女川原子力発電所保安規定審査資料	
資料番号	TS-81
提出年月日	2022年9月28日

## 女川原子力発電所2号炉

### 保安規定第48条（格納容器内の酸素濃度） の変更について

東北電力株式会社

図1 火災発生リスクの低減を考慮した原子炉の運転サイクル

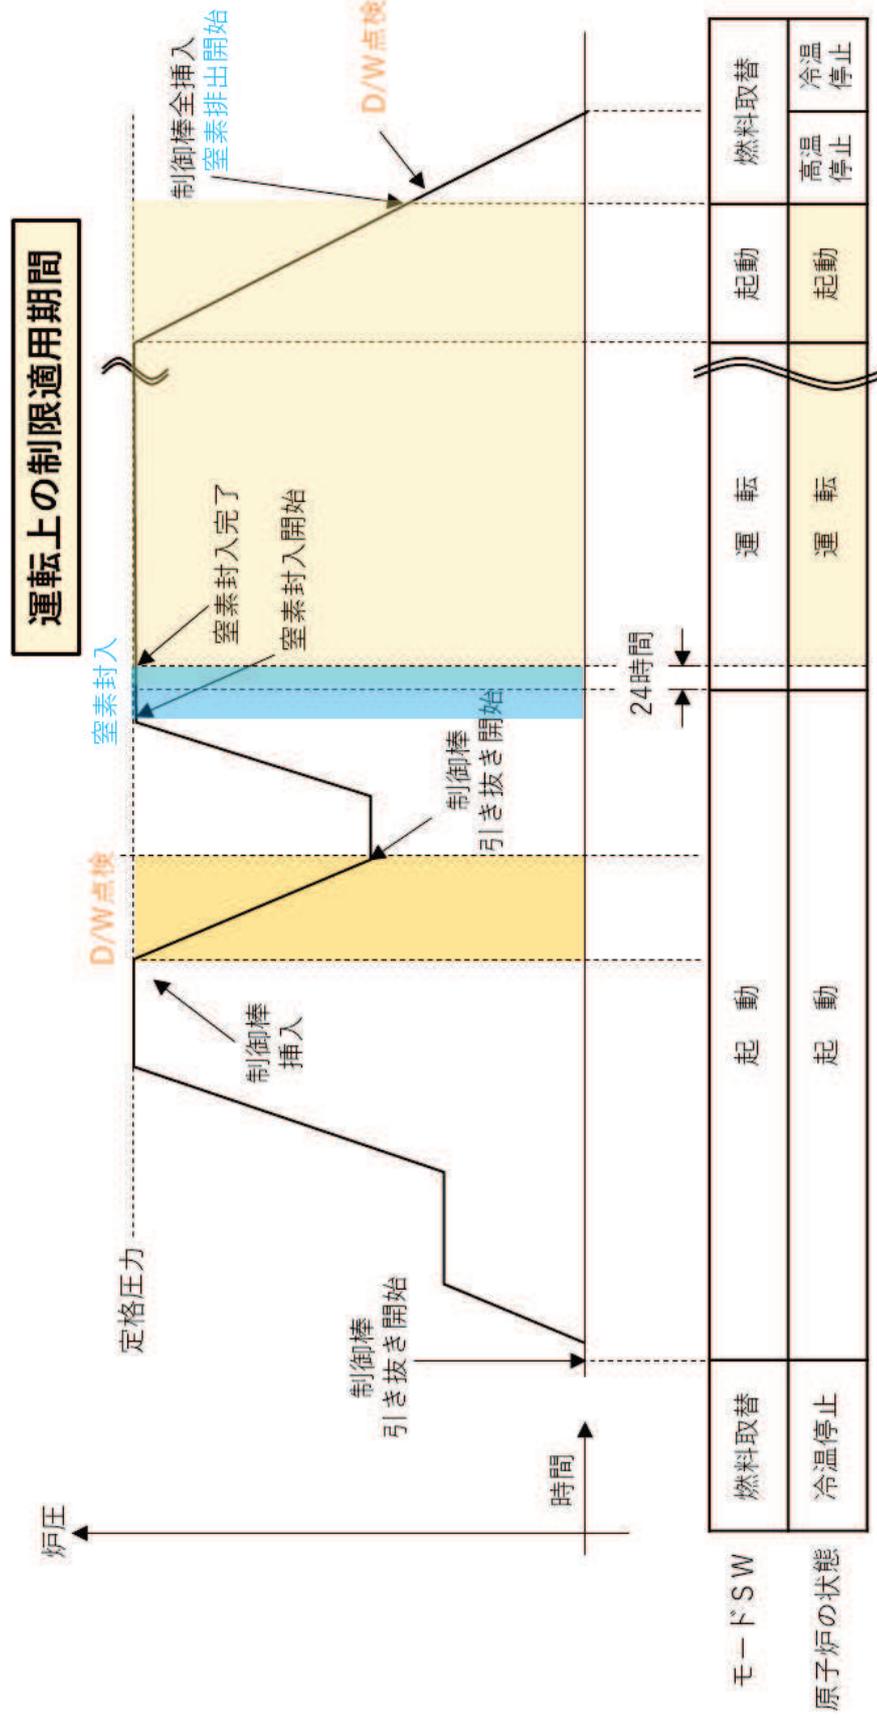
なお、起動時のプラント状態について火災防護の観点から以下のように分類する。（図1）

火災の発生リスクを低減するためには、原子炉の起動時において窒素置換されない期間をできるだけ少なくすることが有効である。

このため、従来は原子炉の状態が「運転」（原子炉起動時の「運転」になってからの24時間及び原子炉停止時の「起動」になる前の24時間を除く）において運転上の制限を適用していたが、原子炉の状態が「運転」、「起動」及び「高温停止」において運転上の制限を適用することに変更する。

なお、原子炉起動時にドライウェル点検を実施する場合は、窒素ガス封入作業を考慮し、ドライウェル点検後の原子炉の状態が「起動」以降、「運転」になってからの24

時間後までの期間は運転上の制限を適用しないこととする。

原子炉の停止時にドライウェル点検する場合は、原子炉が高温停止の状態において、ドライウェル点検を実施する必要<sup>\*</sup>があることから、制御棒全挿入後の「高温停止」は運転上の制限を適用しないこととし、窒素排出操作を実施する。

原子炉の状態が運転，起動および高温停止において，格納容器内の酸素濃度は，表48-1で定める事項を運転上の制限とする。ただし，次の(1)または(2)の期間は除く。

- (1) 原子炉を起動する時にドライウエル点検を実施する場合であって，原子炉の状態が起動以降，運転になってからの24時間後までの期間
- (2) 原子炉の停止する時にドライウエル点検を実施する場合であって，制御棒全挿入後の原子炉の状態が高温停止の期間
